NA-Boxen UFR1001E voreingestellt für VDE-AR-N 4105:2018-11

Niederspannung 4105:

VDE AR N 4105:2018-11 Änderungen für den NA-Schutz:

Anschlusschema NA-Schutz-Kuppelschalter

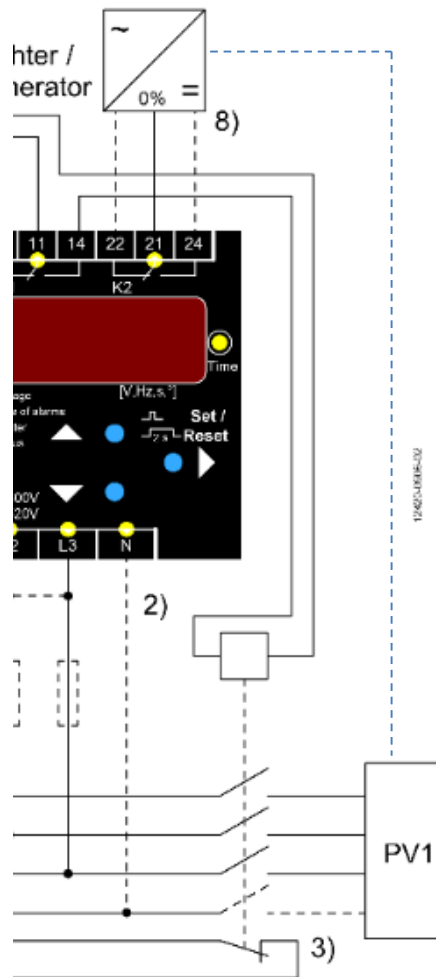
3) Überwachung der Funktion des Kuppelschalters. Bei erkanntem Fehler darf nicht eingespeist werden

8) Einfehlersicherheit: Abschaltung der Eigenerzeugungsanlage z.B. über Rundsteuereingang 0% mit K2. Koppelrelais verwenden, wenn sichere Trennung erforderlich oder zur Kontaktvervielfachung.

Das Abschaltsignal an Eigenerzeugungsanlage (wir empfehlen, einen Wechsler zur Verfügung zu stellen) stellt sicher, dass auch bei einem Fehler im Kuppelschalter (z.B. Kontakte verschweißt) nicht eingespeist wird.

Dieser zweite Abschaltweg muss bei der Inbetriebnahme extra getestet werden, ab Firmware 0-10 komfortabel mit 2-stufiger Testfunktion. Die Abschaltung des Kuppelschalters reicht nicht, weil damit die EZA stromlos geschaltet wird.

Verhalten Kuppelschalter bei Unterspannung (FRT / fault ride through)

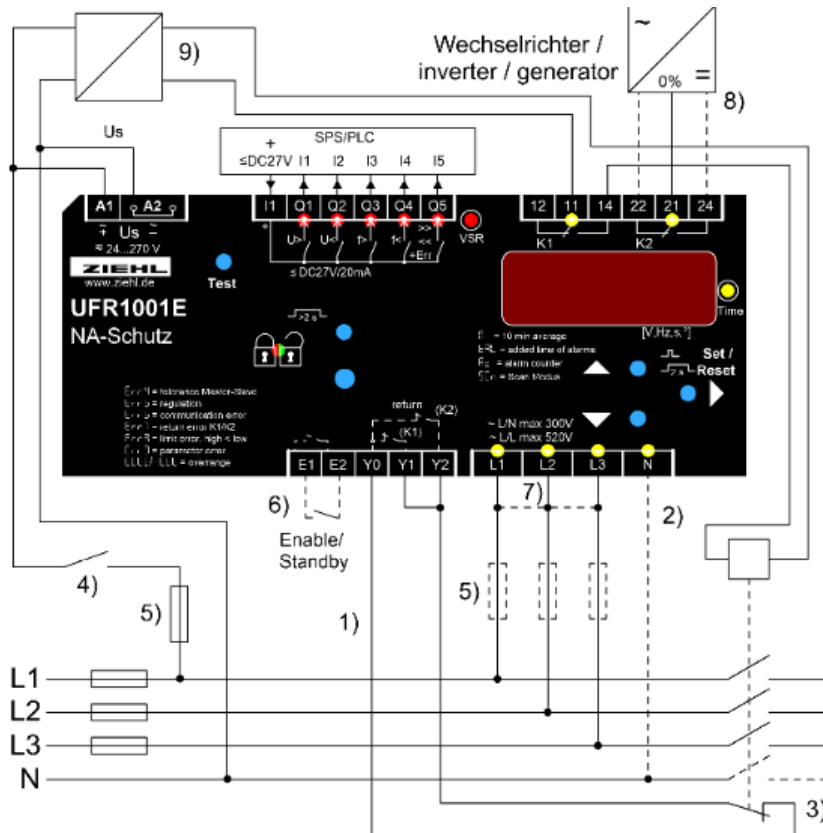
Auch in die Niederspannung einspeisende Anlagen müssen jetzt das Netz stützen. Deshalb muss sichergestellt sein, dass Kuppelschalter bei einem Spannungseinbruch auf einen Wert knapp über $U_{<<}$ ($0,45 U_n$) nicht wegen Unterspannung abfallen sondern erst, wenn der NA-Schutz nach 3 s den Abschaltbefehl gibt. Dazu wird z.B. eine USV oder ein Pufferspeicher eingesetzt.

Anmerkung 1: Bei 2 Schaltern müssen beide für 3 s versorgt werden

Anmerkung 2: Beim Ausfall der Steuerspannung des NA-Schutzes schaltet das UFR unverzüglich ab.

9) USV/Pufferspeicher. Kuppelschalter müssen bei Unterspannung für 3 s gestützt werden (FRT)

WICHTIG: Reihenfolge USV – UFR – Schalter. Abschaltsignal darf NICHT verzögert werden.

Dynamische Netzstützung Typ 2 Einheiten und Speicher

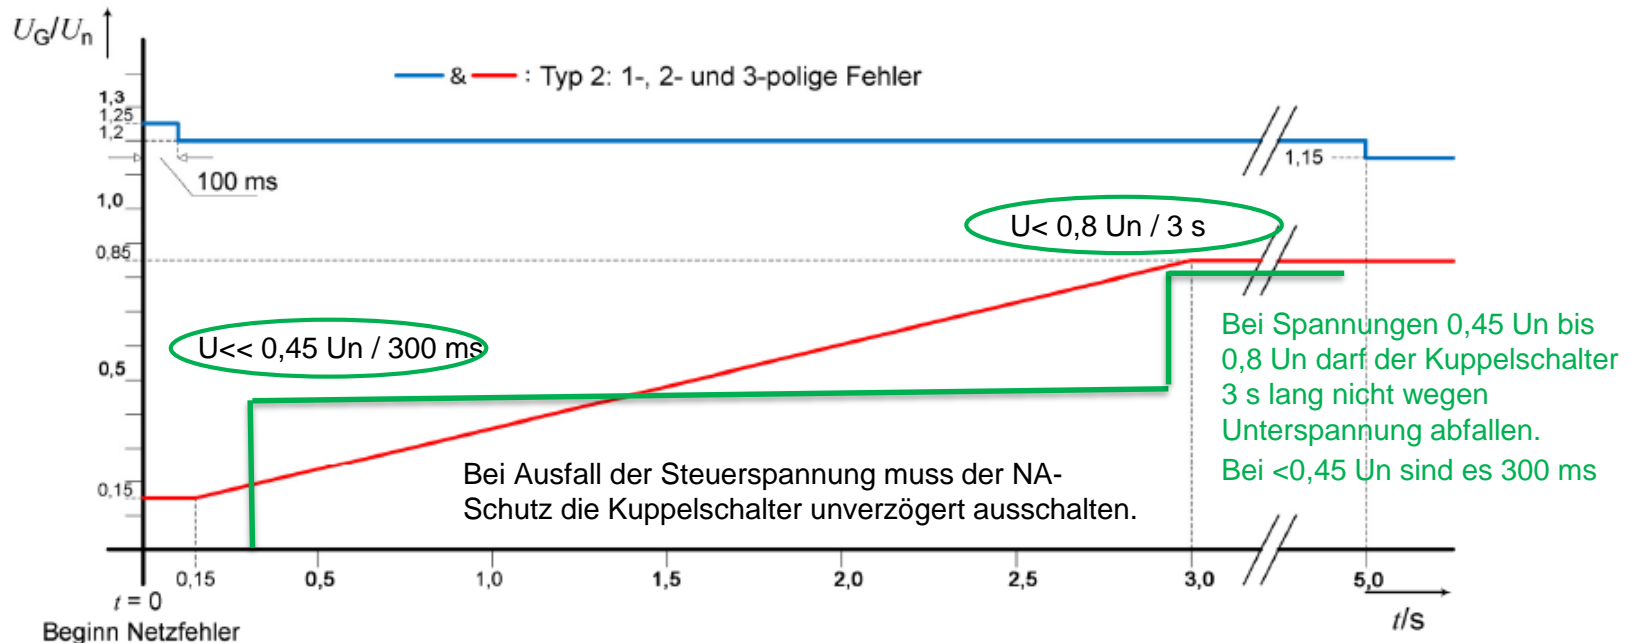
In einer Erzeugungsanlage, die die dynamische Netzstützung ausführen muss, ist ein Kuppelschalter einzusetzen, der die Einhaltung der Anforderungen im Rahmen der FRT (fault ride through) ermöglicht. Keine Fehlfunktion bei Unterspannung.
